KONTROLL- RAPPORT

Kvalitetssikring iht. NVE-veileder 1/2019:
Faresoneutredning «Helgeby»

Borregaard, gnr./bnr. 1/3000 i Sarpsborg
kommune

50310-01-R

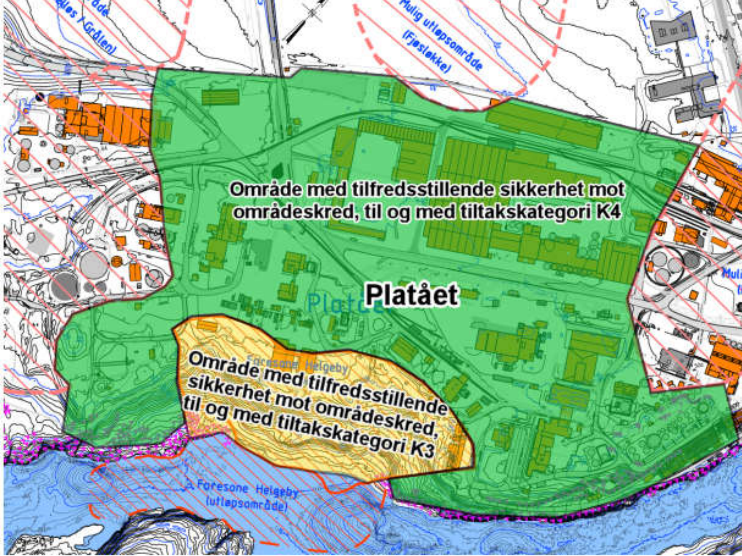
10	Stabiliserende tiltak	./.	./.
11	Konklusjon	<p>Oppsummeringen er korrekt, og her er det også korrekt skrevet hva som er påpekt i pkt. nr. 9 over.</p> <p>I figur 5.1 kan det ev. presiseres at det gult markerte området har som forutsetning at eventuelle tiltak opptil K3 ikke påvirker / forverrer stabiliteten i faresonen, slik at den ikke brukes ukritisk / feil videre.</p>	± OK

Nr.	Kontrollpunkt	Kommentar/beskrivelse	Status
		 <p data-bbox="528 801 1246 831">Figur 5.1: Oversikt over Platået på Borregaard, med oppsummering av byggbarhet (for land)</p> <p data-bbox="528 869 1342 1003">GV-AAU 21.05.2024: Figur er oppdatert iht. innspill. Både figuren i oppsummering/konklusjon i kap. 5, samt i sammendraget i starten av rapporten.</p> <p data-bbox="528 1043 576 1072">Bra!</p>
